Einzelsegment-Positionstoleranz

Bewertung der drei Bemaßungsarten

Dreifach-Positionstoleranz

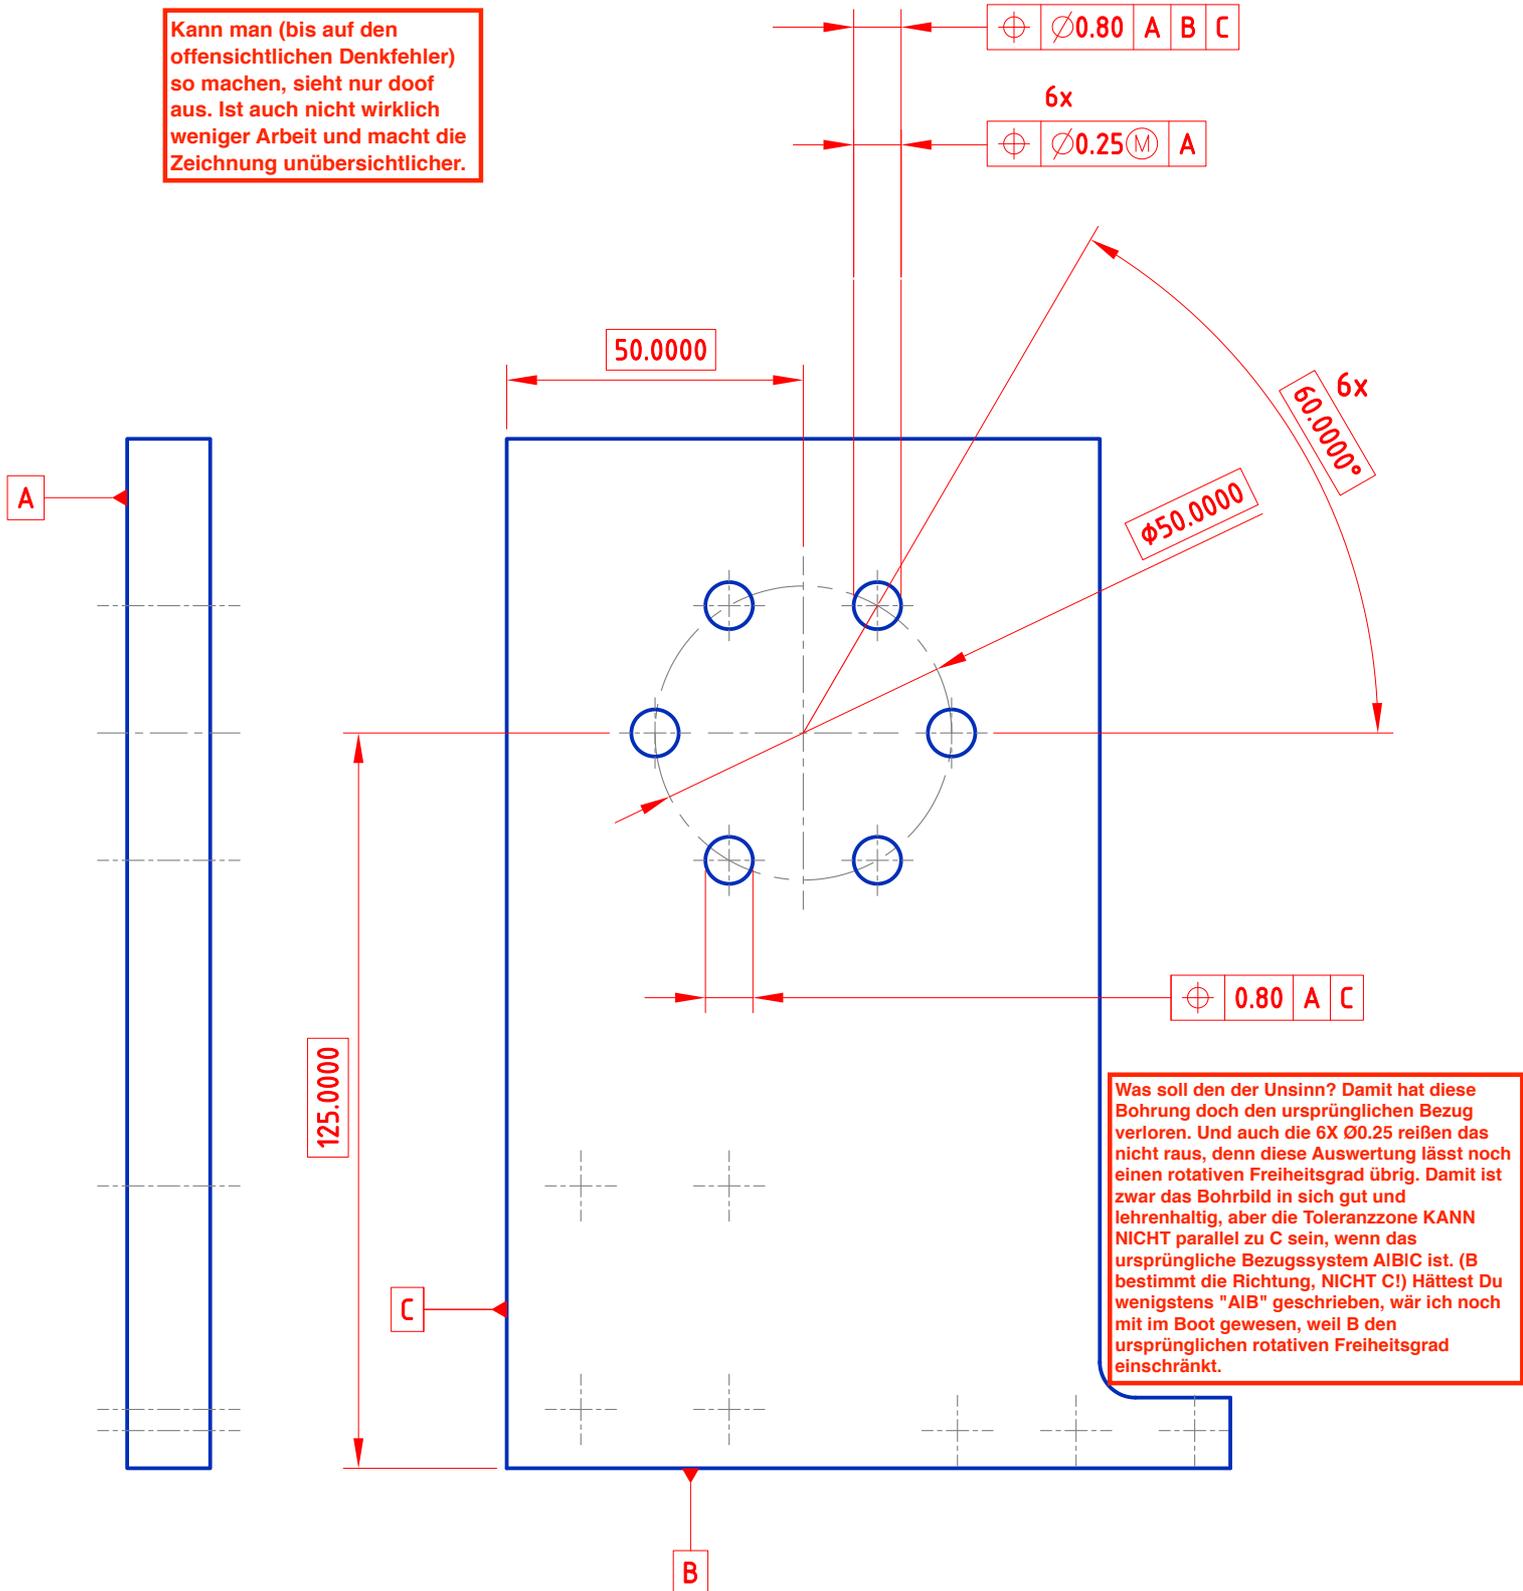
Es wird angenommen, dass die nebenstehende Bemaßung falsch ist.

Auch diese Bemaßung ist richtig, bedeutet aber natürlich nicht dasselbe wie oben.

Es wird angenommen, dass die nebenstehende Bemaßung richtig ist.

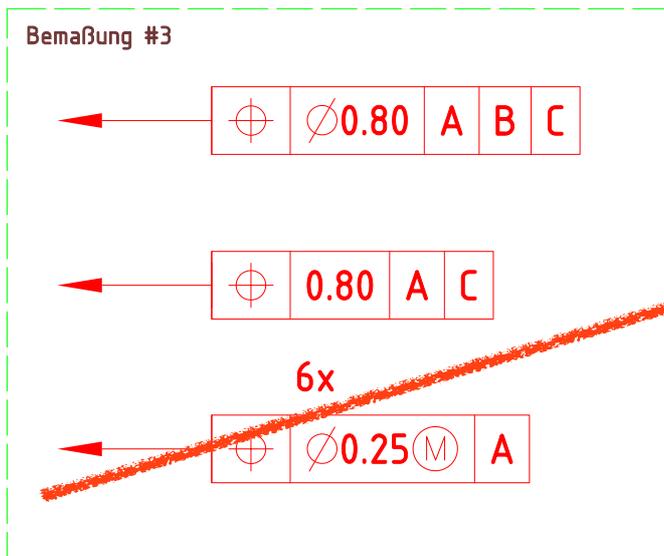
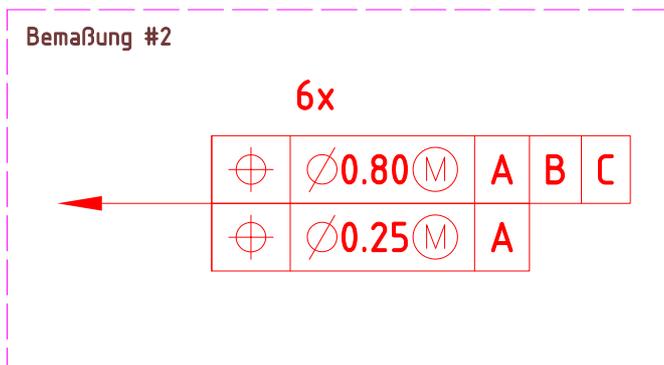
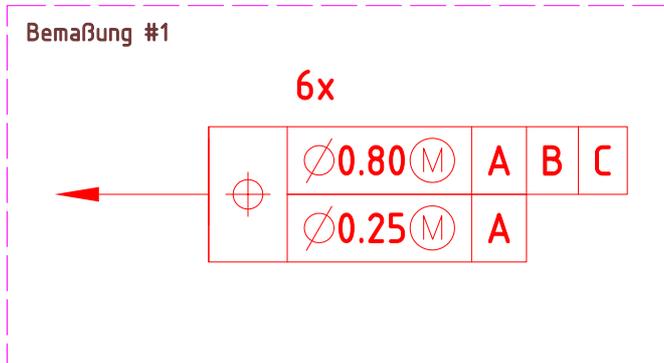
Diese Bemaßung ist von der Bedeutung her identisch mit der Bemaßung #2. Es ist überhaupt nicht nachvollziehbar, warum man "Verbund-Position" überhaupt geschaffen

Andreas, natürlich ist das nicht nachvollziehbar, wenn Du viel zu früh aufhörst nachzudenken. In DIESEM Fall (Bezug ist nur A), hast Du recht: dann ist es egal, ob Du eine Verbundtoleranz oder zwei Einzeltoleranzen nutzt.

Aber wenn die zweite Zeile als Bezug "AIB" oder "AIC" oder "AIBIC" hat, dann macht es einen Unterschied. Bei einer Verbundtoleranz müsstest Du für die zweite Zeile die rotativen Freiheitsgrade einschränken, aber nicht die translatorischen. Bei Einzeltoleranzen musst Du immer alle Freiheitsgrade, die durch das Bezugssystem eingeschränkt werden können, auch einschränken.

Tatsächlich wird dann aus dem Bohrbild ein "schwimmendes" Bohrbild, das keinen festen Abstand mehr zu den Kanten hat, aber die Richtung ist immer noch definiert.

Diese Bemaßung ist die richtige, weil sie Größe, Form, Ort und Lage des Lochbildes vollständig definiert. Sie fordert den Anwender auf, nur soviel zu tun wie unbedingt nötig ist:

Messe sechs Bohrungen und dann nochmals zwei Bohrungen.

Auf den sinnlosen Einsatz von MMC wird hier selbstverständlich verzichtet.
